Expediente : No. 08-75268
Referencia : Solicitud de la patente modelo de utilidad denominada
"ASA ADAPTABLE A ENVASE"
Solicitante : JESUS ALBEIRO LOPEZ EUSSE

ASUNTO	Radicación	08-075266
	Trámite	003
	Evento	001
	Actuación	430
	Oficio	[E] 0 2 1 0 0
	Folios	008

Título de la solicitud: "Asa adaptable a envase".

Figura 6 del documento D1 US 6588064

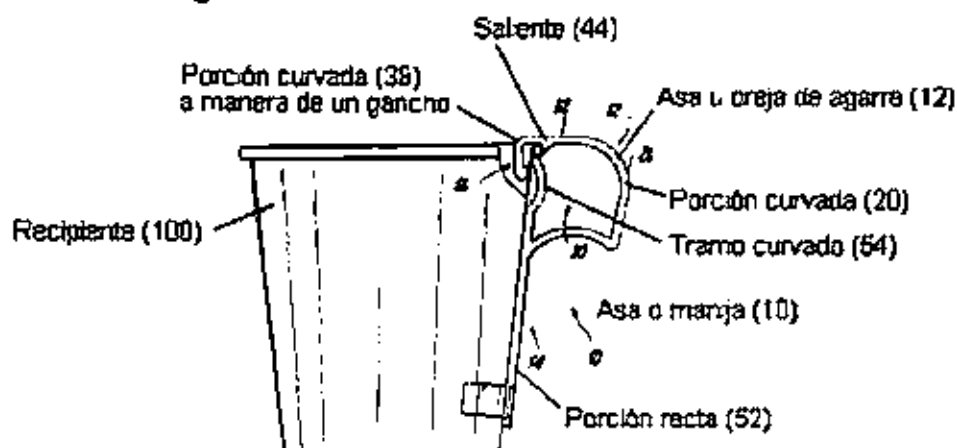
El documento US 6588064, llamado como D1, enseña un asa o manija (10) adaptable en forma rápida al reborde de vasos o recipientes, compuesta por un cuerpo principal, cuyo diseño comprende un tramo o porción recta (52) que hace contacto con la pared exterior del vaso o recipiente (100), un extremo o porción curvada (38) a manera de un gancho que se prolonga hacia atrás en una porción

curvada (20) conformando un asa u oreja de agarre, la cual lleva en su borde inferior un saliente (44) que hace tope con una porción o tramo curvado (54) en su extremo como prolongación del tramo o porción recta mencionada (52). Ver de D1, el resumen y las figuras 1 a 7, en folios 38 a 42.

4.1.3. Al comparar elemento por elemento de la invención, tal como está definida en la reivindicación independiente 1 con las enseñanzas del documento D1, se observa que todas las características técnicas esenciales de dicha reivindicación, fueron anticipadas por el documento D1. Por lo tanto, la reivindicación 1, tal y como está reivindicada, y sus dependientes, podrían verse afectadas por falta de novedad.
